M戶 建築平面圖(套上層樑)								執行長 豪			
								規劃處 0903 1503 0902 1910			
								客服處 黃俊銘 8/12 蔡維庭 8/19			
								工務處 黃明照 鍾宜君 8/15 8/16 8/18/24			
								客戶簽認 林梅娟 石承祥代 113年8月13日

樓 M 戶

客戶工程變更單

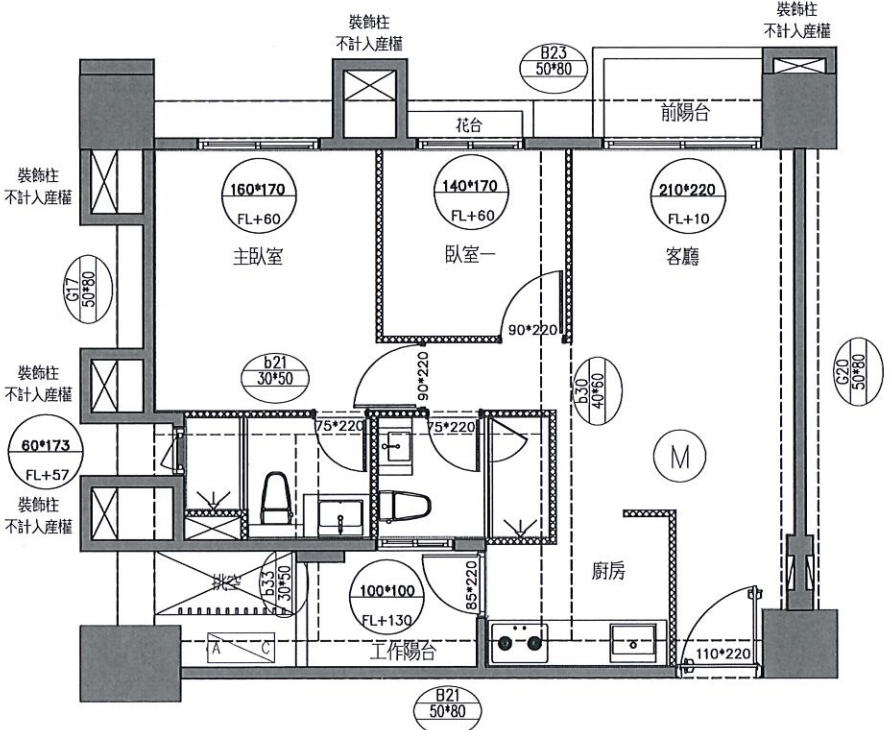
申請日期		年 月 日		戶 別		3 樓 M 戶		客戶工程變更單			
<原設計平面圖>								<變更後平面圖>			
圖例		名 稱		說明：				變更事項記錄：			
RC結構體				1.本電子檔僅供參考，其尺寸為結構未裝修前尺寸，將來因裝修打底等因素，尺寸可能微調，須以實際完成之尺寸為準，竣工前，賣方保有調整水電配置及修正權力。 2.門窗標示尺寸為框外尺寸。				✓1.全室升級防霾紗窗 ✓ ✓2.抽油煙機變更為選配林內許富盛 ✓3.洗碗機變更為選配BOSCH ✓ ✓4.水槽選配(灰)+下崁 ✓ ✓5.客浴掛鏡變更為主浴除霧掛鏡 ✓ ✓6.客浴抽風機變更為暖風機 ✓ ✓7.客浴馬桶變更為主浴馬桶 ✓ ✓8.廚具兩側原有磁磚追減，並新增烤漆玻璃，與中段烤玻高度相同。			
濕式輕隔間牆											
乾式輕隔間牆

M戶 天花板範圍示意平面圖(套上層樑)

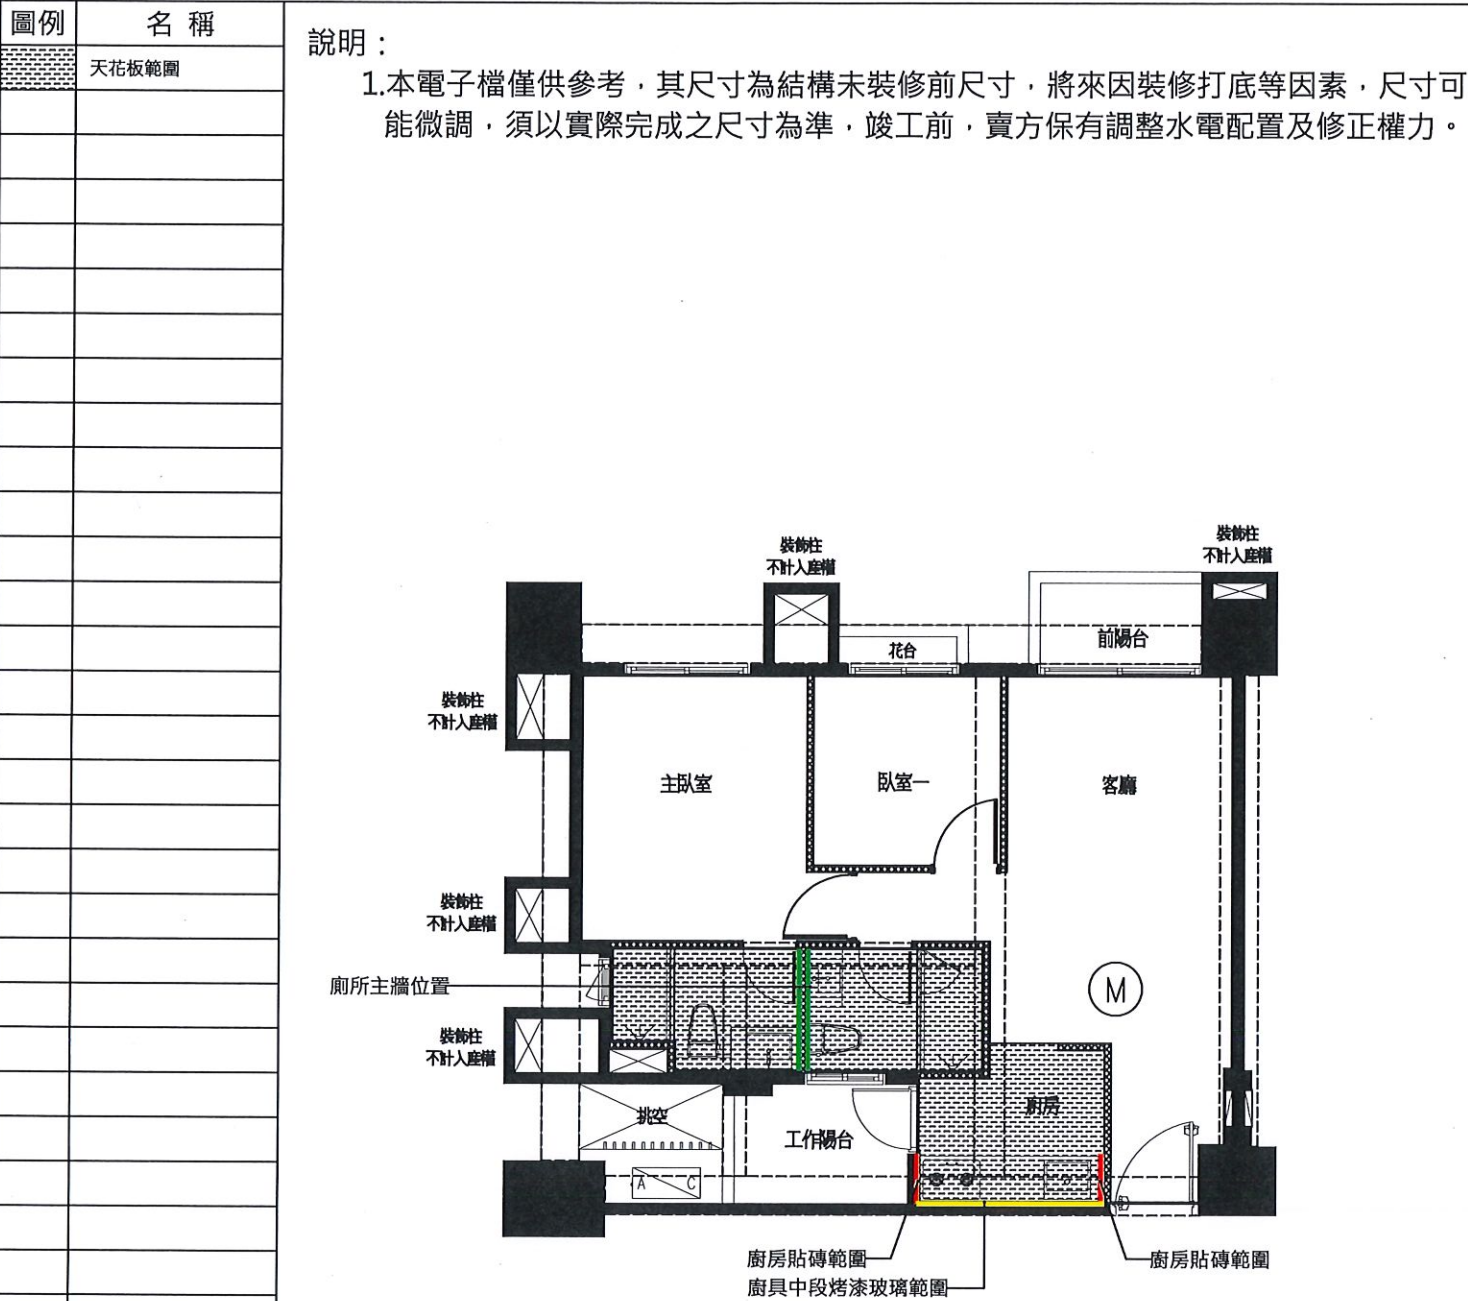
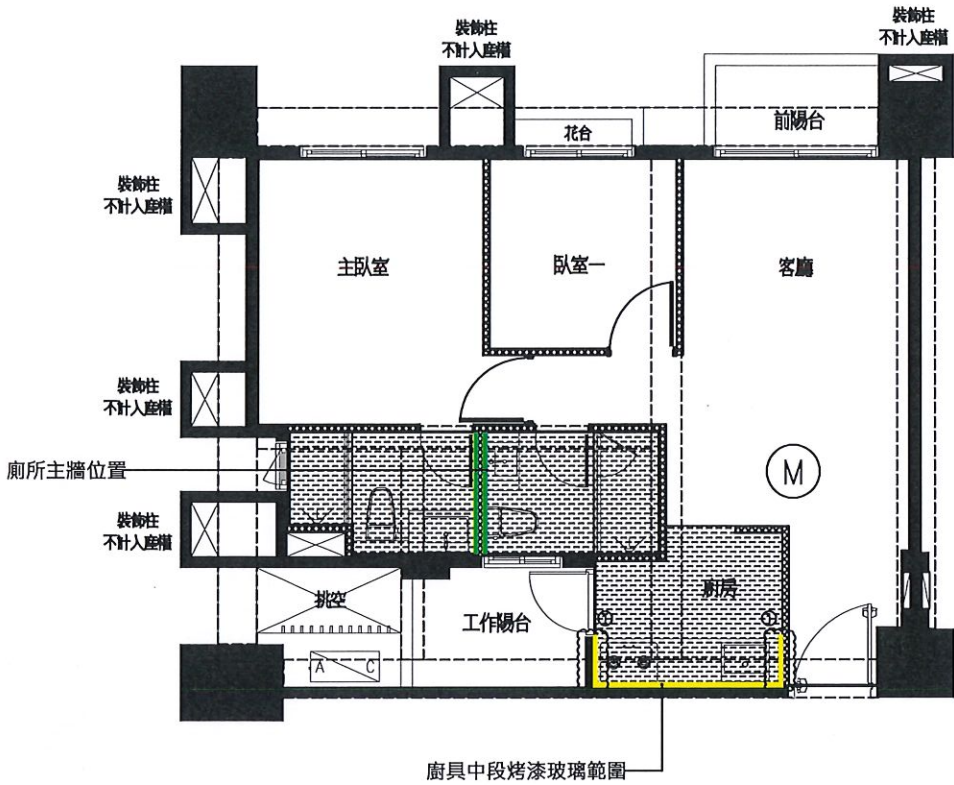
1. 廚具兩側原有磁磚追減，並新增烤漆玻璃，與中段烤漆高度相同。

M戶 插座及弱電位置示意平面圖

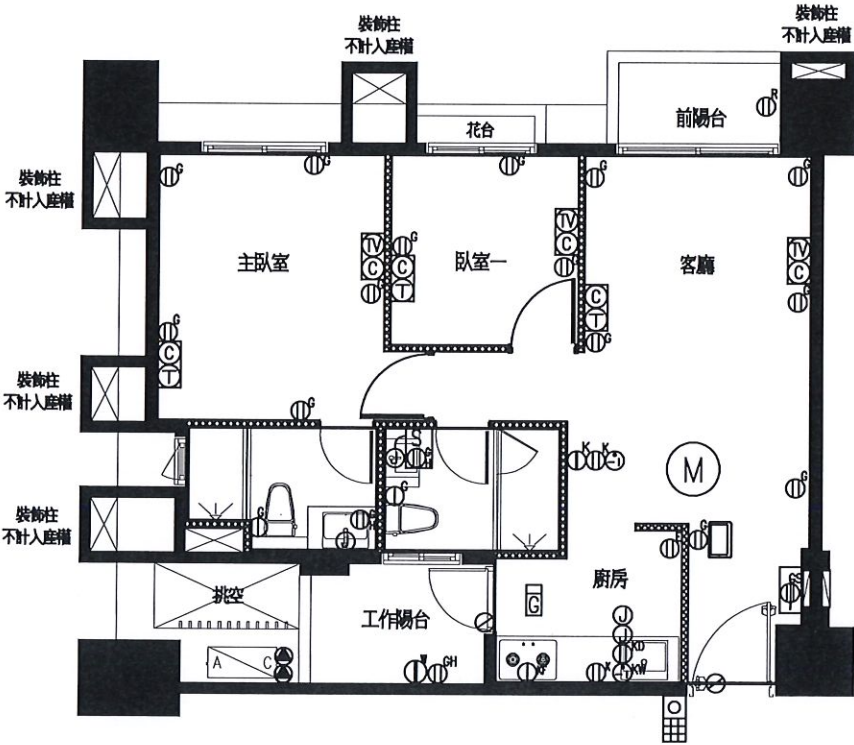
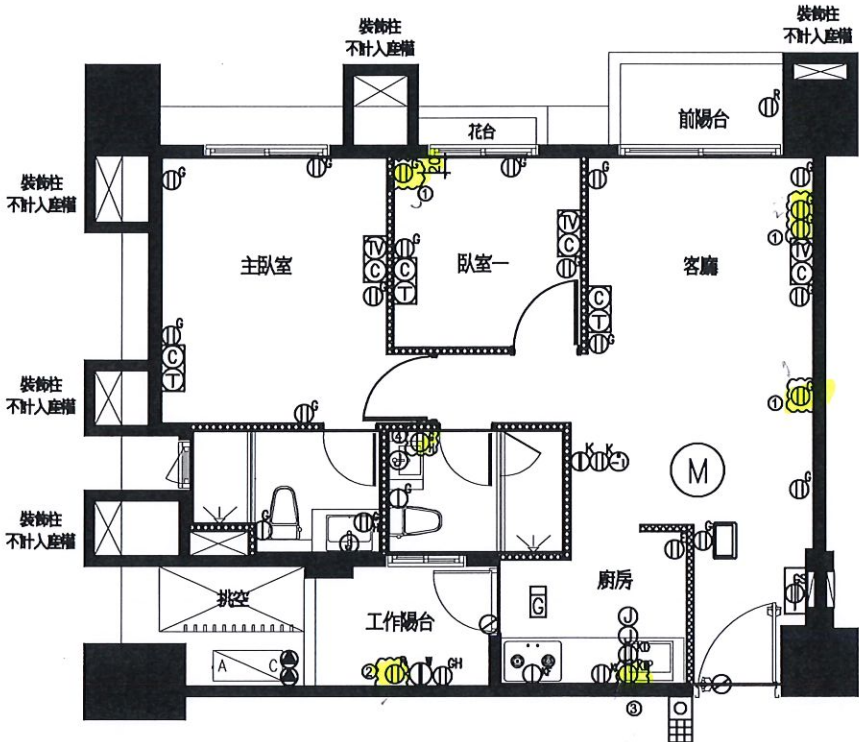
- 變更事項記錄：
- 1.客廳新增插座x3 ✓
 - 臥室一新增插座x1，離牆20cm ✓
 - 以上，共4組 ✓
 - 2.工作陽台增加戶外防水型插座X1 ✓
 - 3.220V洗碗機邊更為110V烘碗機. ✓ (Bosch) 許富盛
 - 4.客浴掛鏡變更為主浴掛鏡(開關取消) ✓

M戶 電燈開關及迴路示意圖(套上層樑)

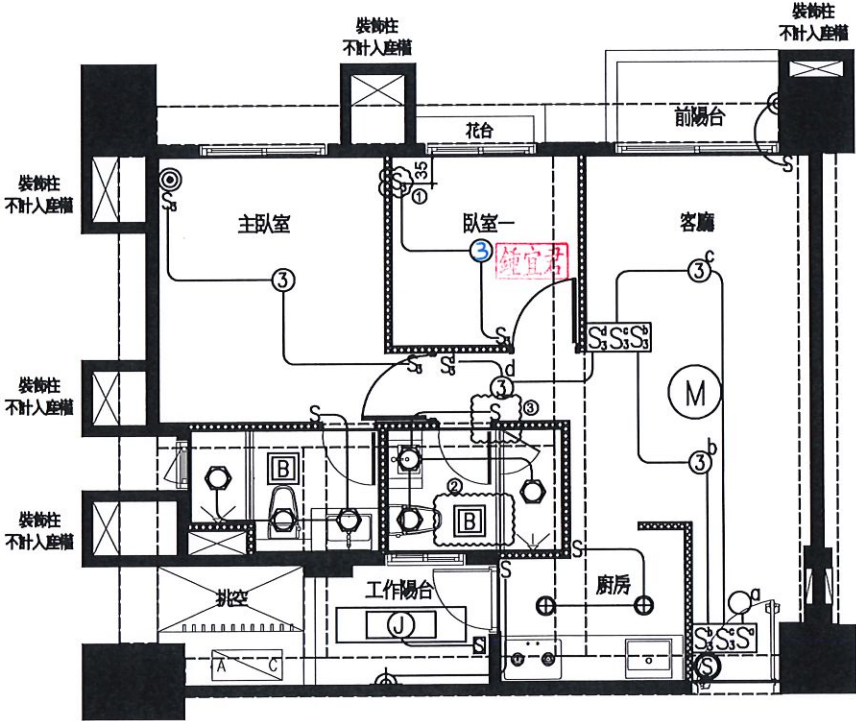
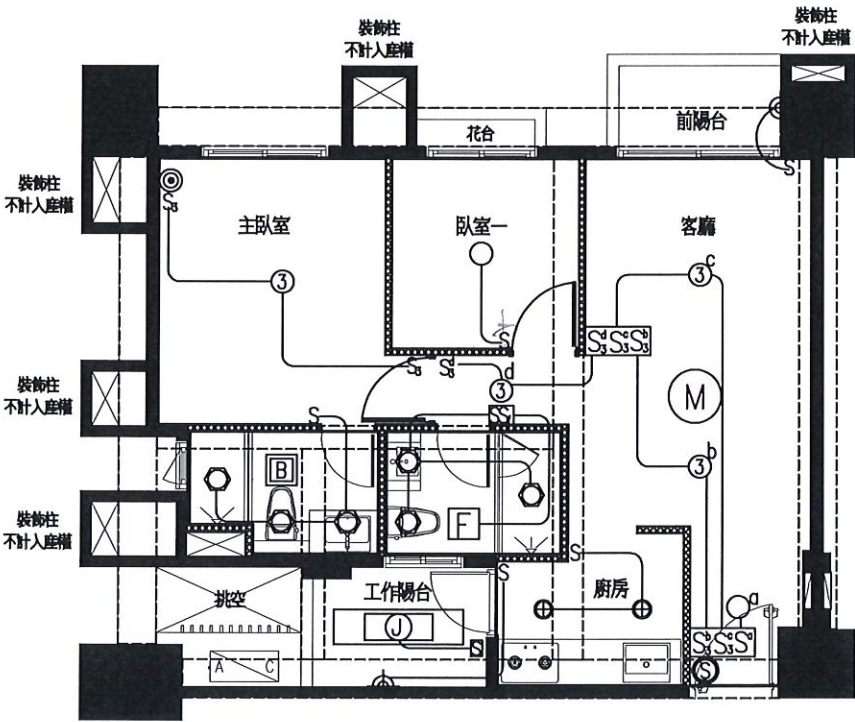
- 變更事項記錄：
- 1.臥室一追減單切開關X1 ✓
追加雙切開關一組，離牆35公分 ✓
 - 2.抽風機變更為暖風機 ✓
 - 3.抽風機插座取消？
